重庆市住房和城乡建设技术发展中心文件

重建技中心〔2025〕21号

重庆市住房和城乡建设技术发展中心 关于发布重庆市建设工程消防设计个性问题 答复（2025年第三期）的通知

重庆市建设工程消防设计问题答复 (2025 年 7 月版)

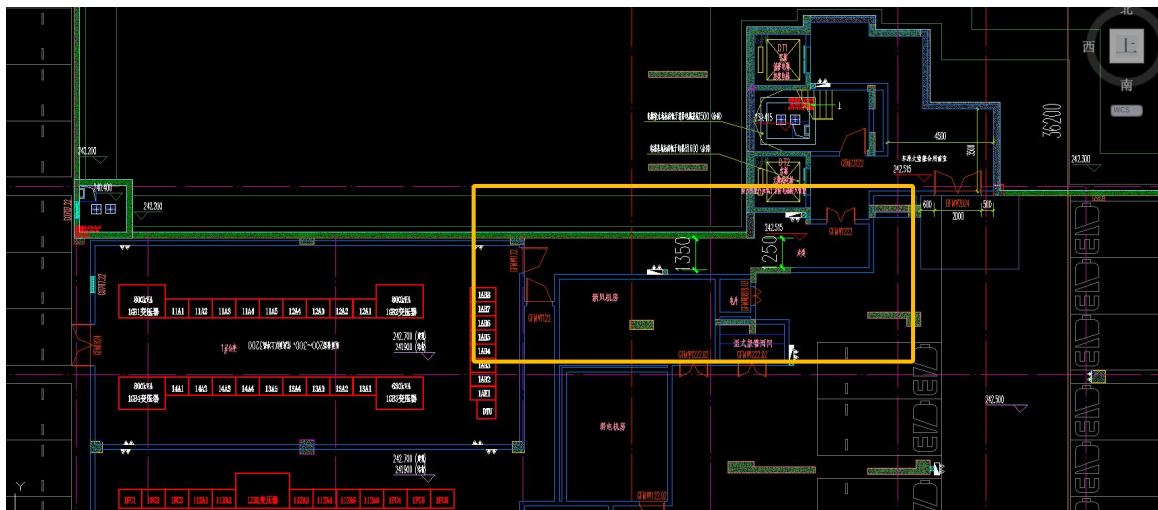
如下图所示,地下车库中设备用房专用疏散走道是否需要满足民用通规中的 1.3m 净宽?

问题中地下车库设备用房专用疏散走道最小净宽度应满足《建筑防火通用规范》GB55037-2022 的相关要求。

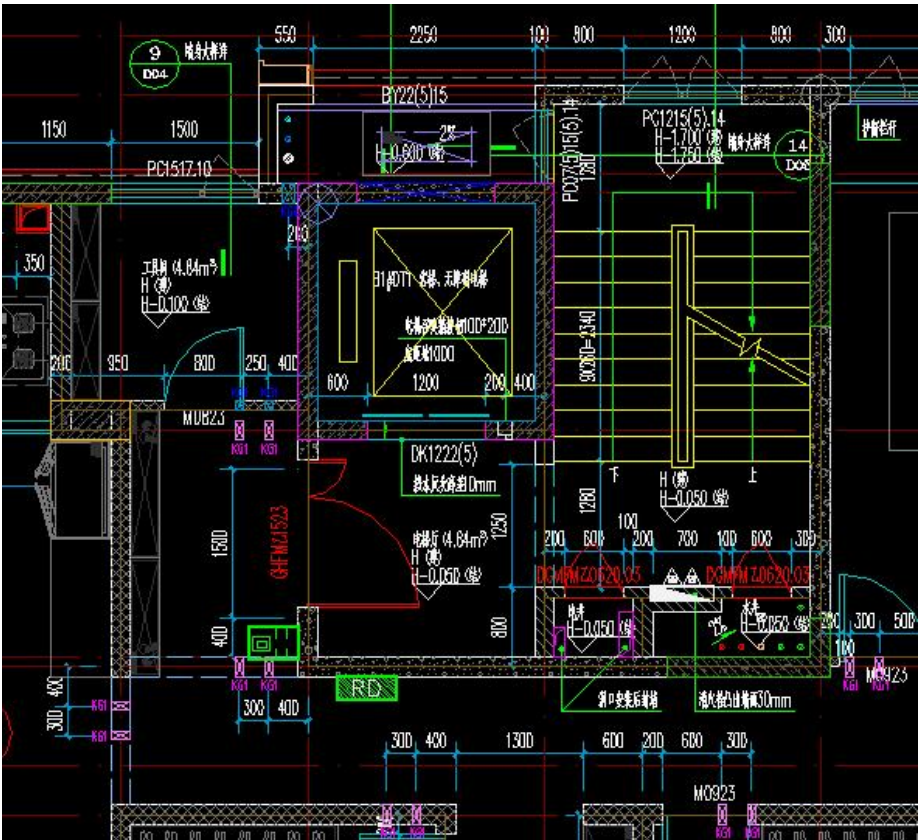
问题 1：当建筑高度不大于 33m 的住宅采用封闭楼梯间作为疏散楼梯时，首层是否可采用原《建筑设计防火规范》图示 18J811-1，5-92 页，5.5.29 图示 5 的疏散方式。

问题 2: 当建筑高度不大于 33m 的住宅采用敞开楼梯间作为疏散楼梯时, 在不影响人员疏散和正常通行的情况下, 是否可以如下图在楼梯平台设置管井。

问题 1 答复: 住宅建筑首层的扩大的封闭楼梯间设计应按《建筑设计防火规范》GB50016-2014 (2018 年版) 第 6.4.2 条第 4 款执行。其内可设置管道井的检查门, 但管井应按规范对首层扩大封闭楼梯间内房间的要求设置 (门、隔墙、底板、顶板、电梯等的耐火极限及防火性能应满足要求)。

问题 2 答复: 住宅敞开楼梯间内, 管井应优先设置在非疏散

公共区域，避免与楼梯间直接连通。条件受限确需设在敞开楼梯间内时应设置乙级防火门、耐火极限 $\geq 2.00\text{h}$ 的隔墙与楼梯间分隔；管井每层楼板耐火极限应不低于楼层楼板耐火极限，并进行防火封堵；管井门开启后不应影响楼梯间的疏散。

图 1

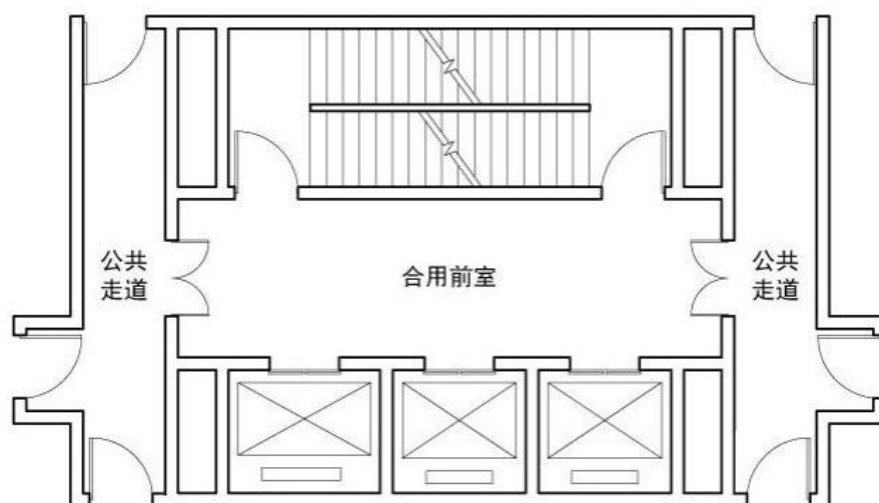
如下图1和图2所示,住宅剪刀梯采用三合一前室,标准层

超过三户时,是否允许两侧分别有不超过三户从不同方向进入三合一前室?

问题附图 1：不满足《建筑设计防火规范》GB50016-2014（2018 年版）第 5.5.28 条条文说明“当两部剪刀楼梯间共用前室时，进入剪刀楼梯间前室的入口应该位于不同方位”的要求。

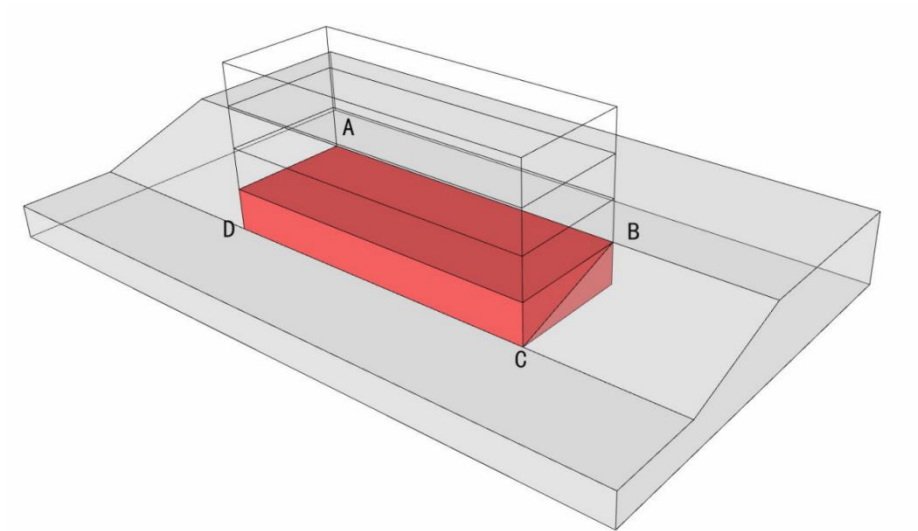
以下图所示情况为例，在设计实践过程中，可否采用“沿建筑外轮廓各边加权”的方式来计算平均高度？如下例：

$$\begin{aligned}
 & \text{AB段平均高度} * \text{AB段长度} \\
 & + \text{BC段平均高度} * \text{BC段长度} \\
 & + \text{CD段平均高度} * \text{CD段长度} \\
 & + \text{DA段平均高度} * \text{DA段长度} \\
 \text{室外地面平均高度} = & \frac{\quad}{\text{ABCD总周长}}
 \end{aligned}$$

问题中描述采用“沿建筑外轮廓各边加权”的方式来计算室外设计地面的平均高度，此计算方式无客观规范效力，在消防设计中不能以此作为定义依据。

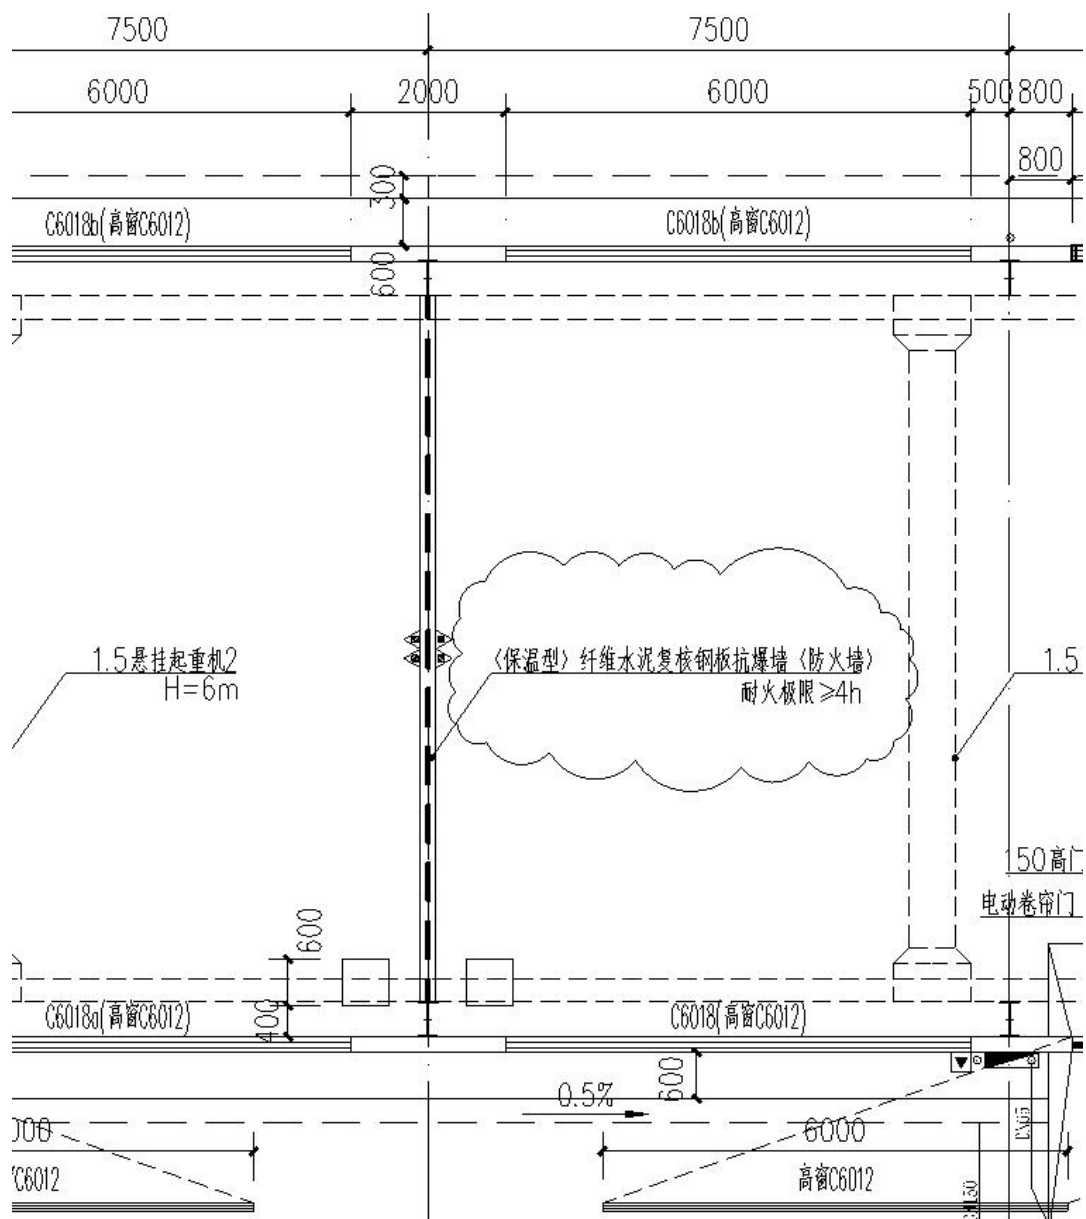
某单层乙类仓库，结构形式为门式刚架轻型房屋钢结构。根据建筑专业设计要求，该仓库正中部位布置一道抗爆墙(防火墙，耐火极限 4.0h)。该抗爆墙左右与门刚的刚架柱连接，上部与门刚的刚架梁连接。

该榀门式刚架的刚架柱与刚架梁不作为抗爆墙的下部承重结构构件，是否也应按规范要求中的防火墙承重结构构件来确定上述部位构件的耐火极限？

依据《建筑防火通用规范》GB55037-2022 第 6.1.3 条：“甲、乙类厂房和甲、乙、丙类仓库内的防火墙，耐火极限不应低于 4.00h”，该防火墙须具有抗爆墙功能，该防火墙下部支承于基础，防火墙两侧刚架柱及顶部刚架梁均作为抗爆墙稳定的支撑构

件(抗爆墙两侧刚架柱及顶部刚架梁均视为抗爆墙的承重构件),两侧刚架柱及顶部刚架梁的耐火极限均应与防火墙的耐火极限一致,确保防火墙的稳定性及耐火极限满足建筑功能要求。

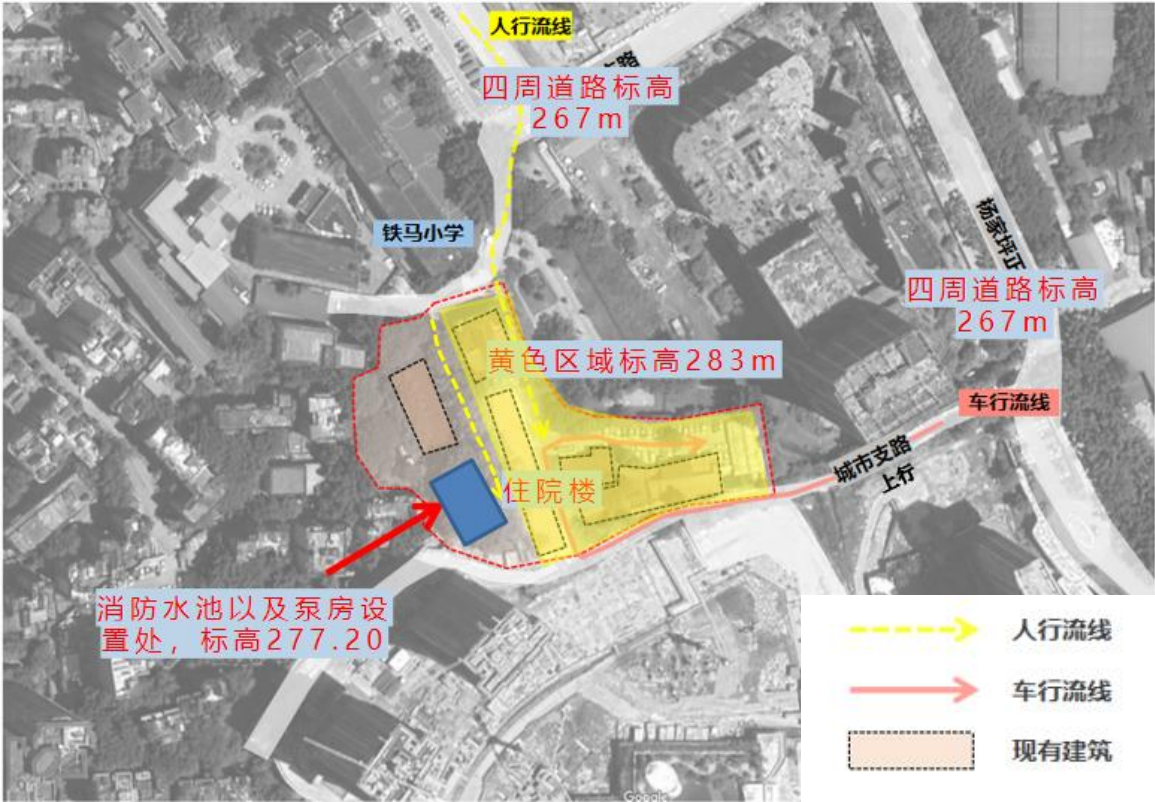
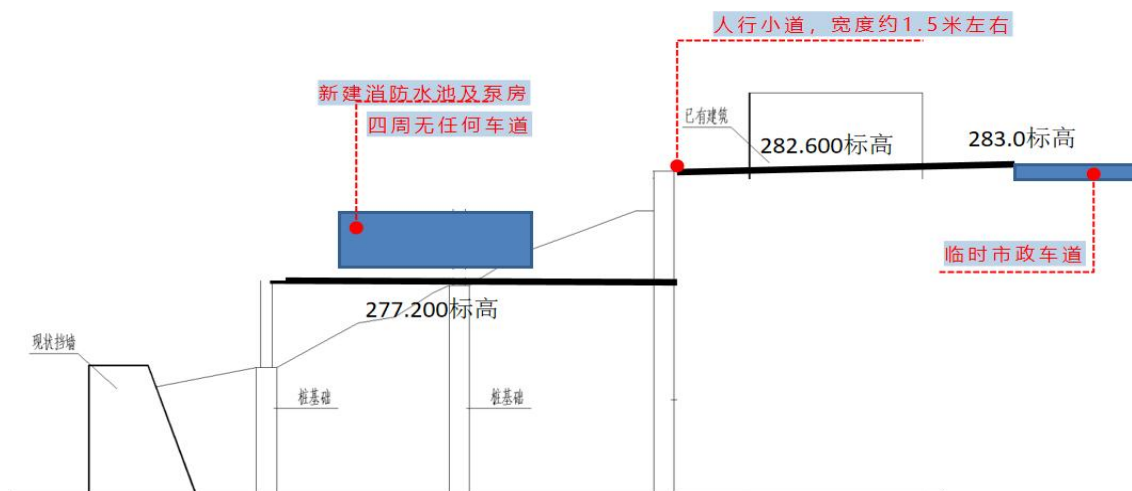
由于院区用地范围限制，现仅有住院楼内侧，且低于另一侧临时市政道路 5m 左右处有一片空地可作为消防水池和消防泵房的设置场所空间（详附图），但其位置无任何车道可供消防车通行靠近，若设置取水口，不能满足消防车取水的条件。

请问这种情况下，消防水池是否可以不设置室外消防取水口。

老旧建筑改造时新增消防水池，因用地条件局促、地形高差大，消防水池设置的位置和标高确有困难不能满足消防车到达和吸水高度的要求时，可参考《消防给水及消火栓系统技术规范》GB50974-2014 实施指南（修订版）第 4.3.7 条〔要点说明〕的做法，设置室外消防转输水泵、稳压设备和室外消防取水栓（设置在消防车行道边），消防车取水时，室外消防转输水泵能自动启动，并将室外消防用水加压引至室外消防取水栓。

图 1

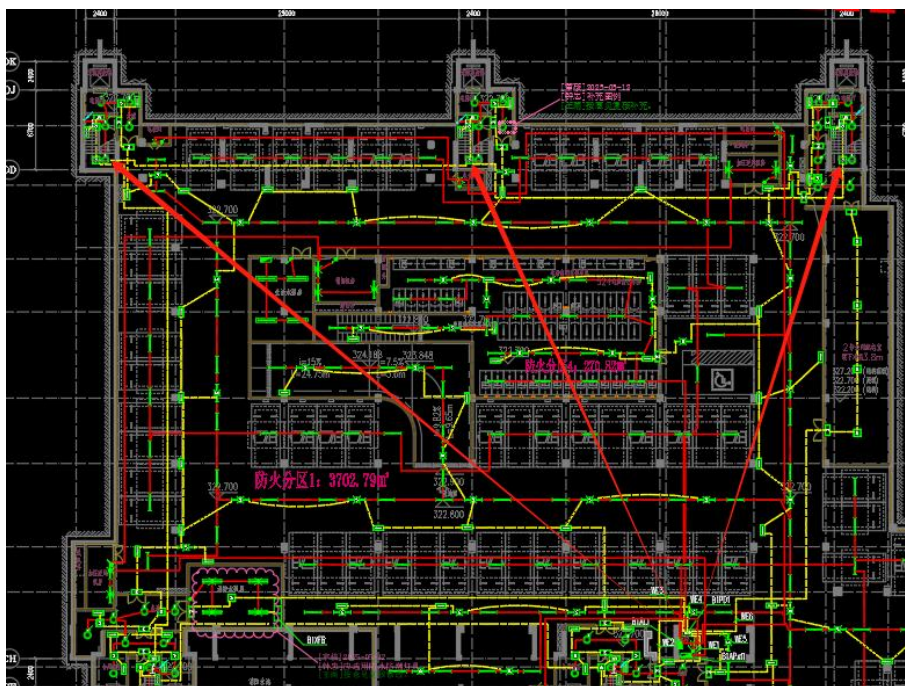
问题1:当多层住宅位于车库上方时,可否从车库的应急照明配电箱/集中电源单独出一个回路为其上部的多层住宅楼梯间应急照明供电?如下图1所示。是否要求单独设置多层住宅应急照明配电箱/集中电源?

问题 1 答复：多层住宅建筑和住宅地下车库均为非人员密集场所，其多个相邻防火分区可设置一个共用的应急照明配电箱（或集中电源）。即在符合供电电源、配电回路、电压偏差等规定时，可以从设置在车库内的应急照明配电箱（或集中电源）采用单独配电回路给地上多层住宅建筑内的消防应急照明和疏散指示灯供电。

图 2

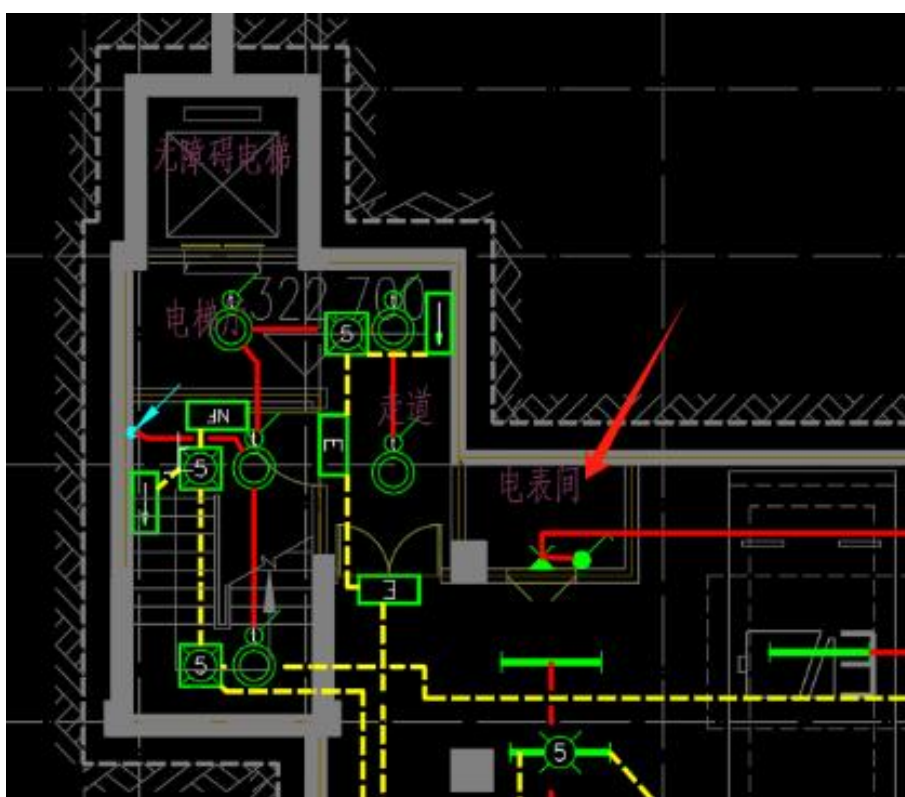
问题2:如要求单独设置住宅的应急照明配电箱/集中电源,则应急照明配电箱/集中电源是否应设在住宅上部?可否设在车库配电间(电井)内?如下图2所示。

问题 2 答复：为地上多层住宅建筑内的消防应急照明和疏散指示灯供电的应急照明配电箱（或集中电源）可以设在车库相应防火分区的配电间（电井）内。

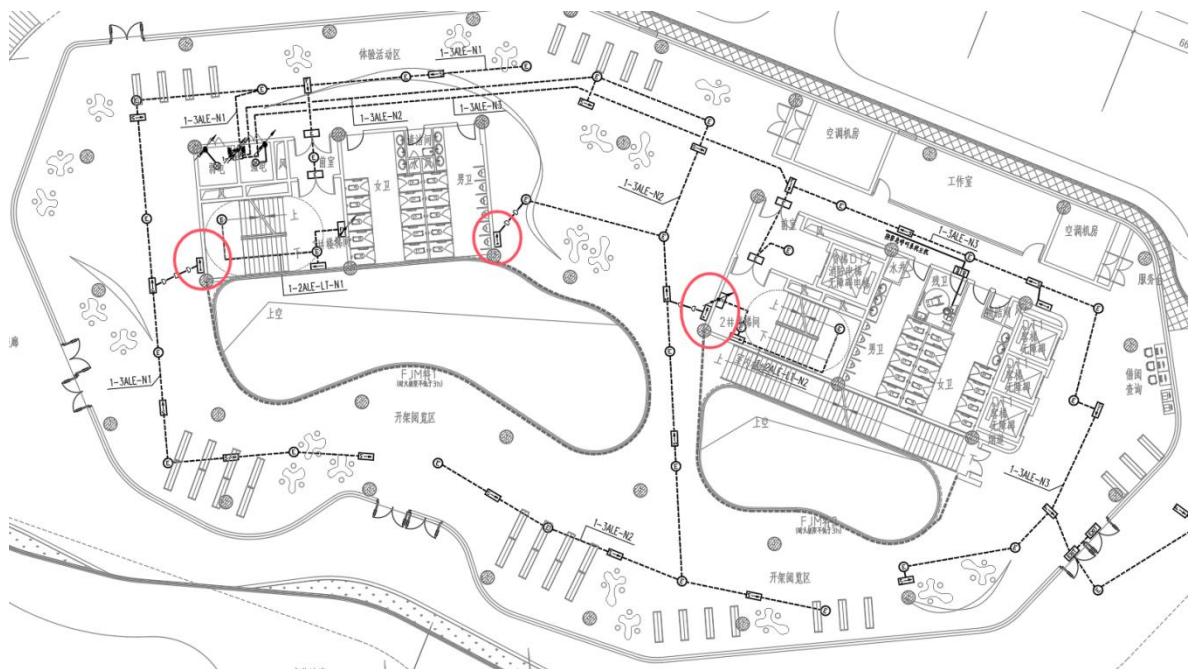
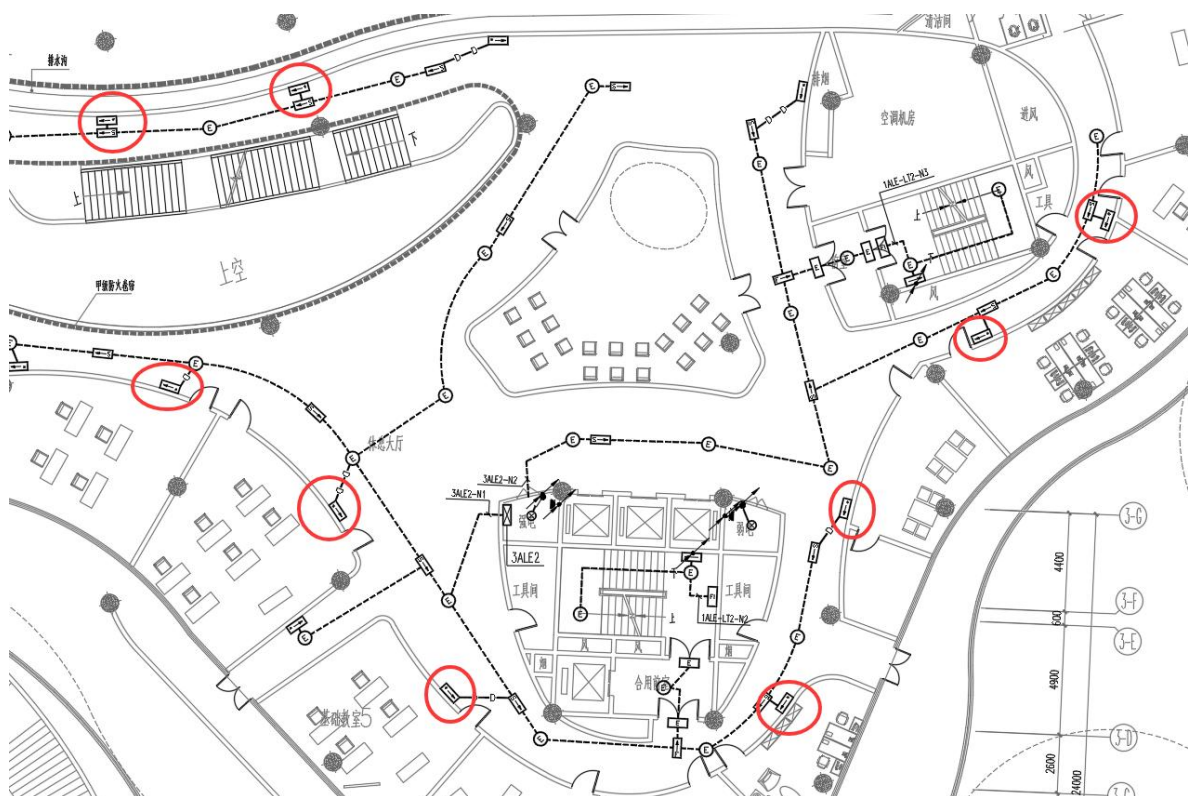
问题1：墙面低位安装困难时（如采用防火玻璃作为围护结构），疏散走道的疏散指示标志灯是否可以采用吊装？

问题2：某公共建筑，有围护结构的疏散通道，是否不能采用吊装，只能如图中红圈处在1.0m以下墙面安装？示例图如下。

问题 1 答复：疏散走道应设置在走道两侧距地面高度 1.0m

以下的墙面、柱面上，当墙面为防火玻璃、方向标志灯安装确有困难时，可设置在疏散走道的上方，底边距地宜为 2.0m~2.5m。

问题 2 答复：开敞空间场所的疏散通道两侧设置了墙、柱等结构时，方向标志灯应设置在距地面高度 1.0m 以下的墙面、柱面上；但对于设置困难或容易遮挡的场所，可设置在疏散通道的上方并应保持视觉连续。

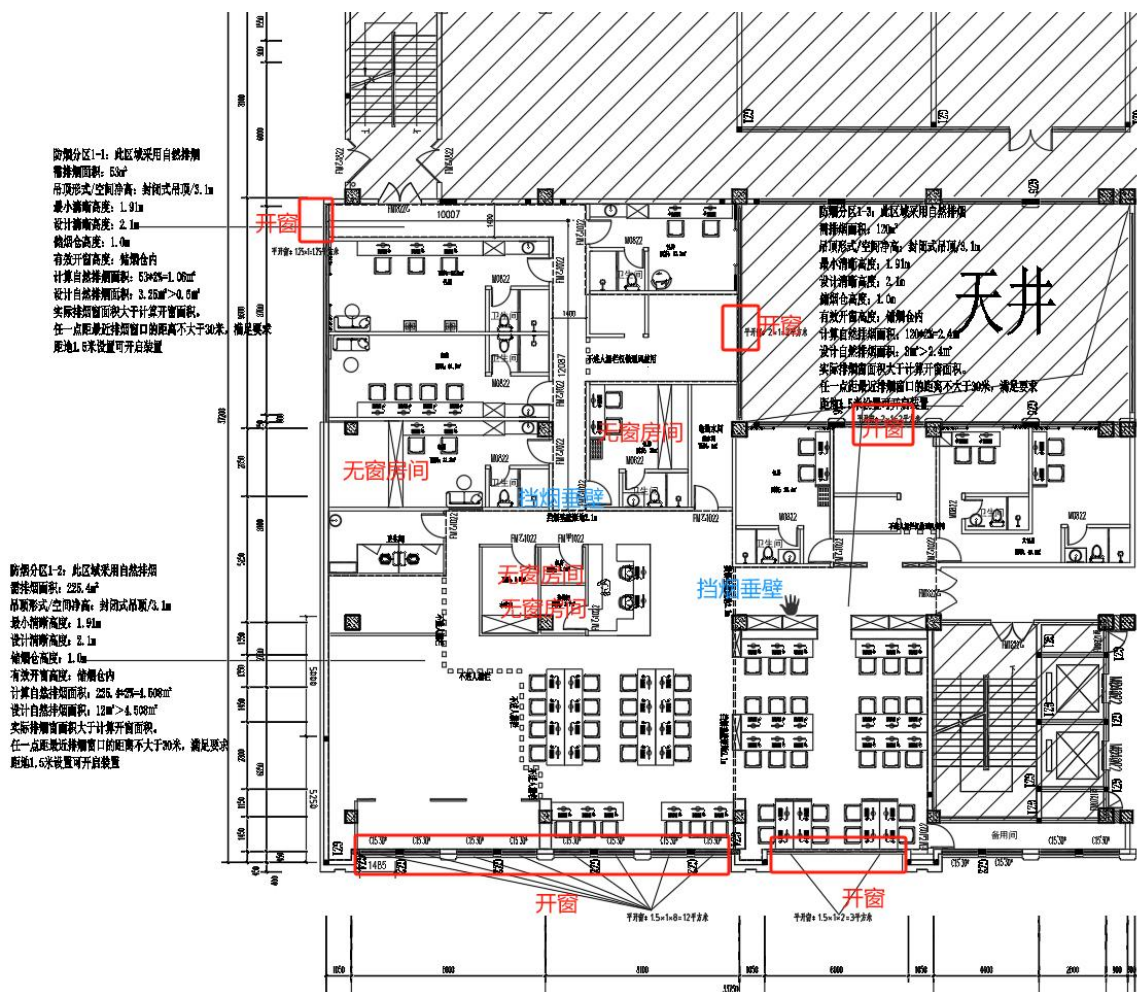
歌舞娱乐放映游艺场所（场所使用性质：网吧），场所位于建筑的地上第 2 层局部，平面布置中有 5 间无窗房间的情况，每个房间的面积均小于 50m^2 ，且无窗房间的总面积加起来小于 200m^2 ，其他房间有可开启外窗均利用自然排烟，无窗房间通过场所内的过道自然排烟。这种情况下是否还必须在过道上设置机械排烟设施？

根据《建筑防烟排烟系统技术标准》GB51251-2017 第 4.4.12 条第 3 款的规定，需要设置排烟设施的场所，当与走道或回廊连通的无可开启外窗房间面积小于 50m^2 时，可仅在走道或回廊设置自然或机械排烟，排烟的具体要求可按《建筑防烟排烟系统技术标准》GB51251-2017 第 4.6.3 条第 3 款执行。

当无外窗房间嵌套在走道或回廊之外的其他公共空间内时，不能利用公共空间的自然排烟设施进行排烟。

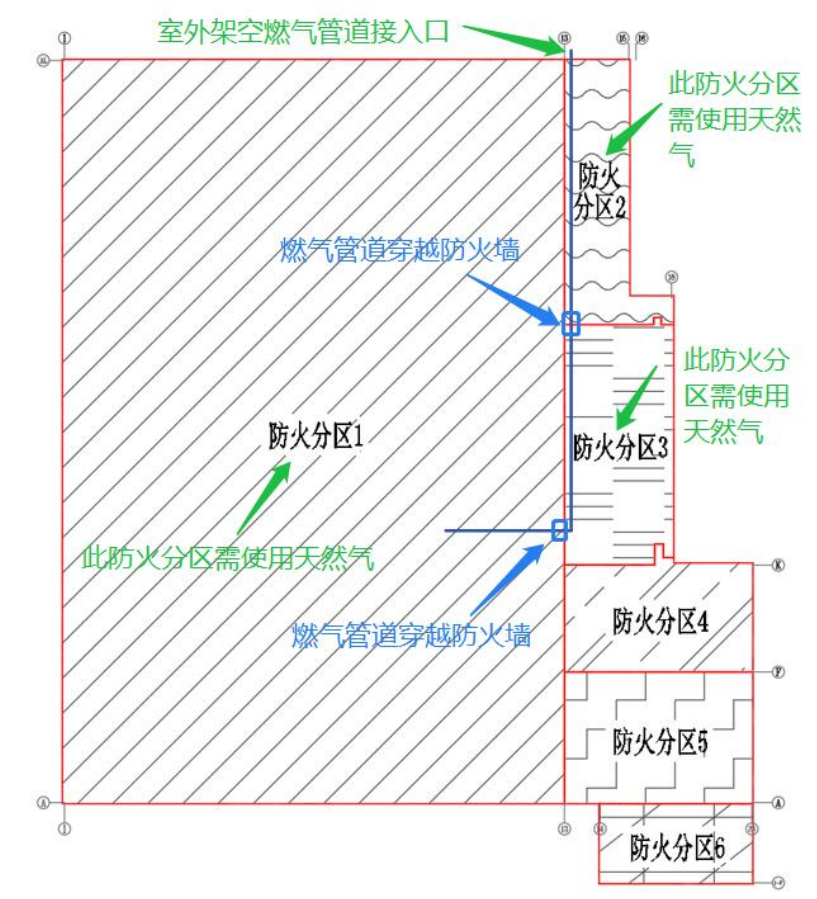
足防火封堵要求的措施,建筑内输送可燃气体或可燃液体的管道是否可以穿越防火墙,实现多个防火分区共用干管?

举例:某丁类工业厂房,防火分区1、2、3内均需使用天然气进行焊接。设计的天然气管道路由能否采用一根主管的方案:室外→防火分区2→防火分区3→防火分区1;在管道穿越防火墙位置设置满足要求的防火封堵。如下图所示:

《建筑防火通用规范》GB55037-2022 实施后,仅废止了《建

筑设计防火规范》GB50016-2014（2018年版）第6.1.5条的强制性，《建筑防火通用规范》GB55037-2022第6.3.4条是关于防火封堵的规定要求，不能作为反推可以穿越防火分隔处的依据。天然气管道可以穿越哪些防火分隔处，仍需执行《建筑设计防火规范》GB50016-2014（2018年版）第6.1.5条的规定。
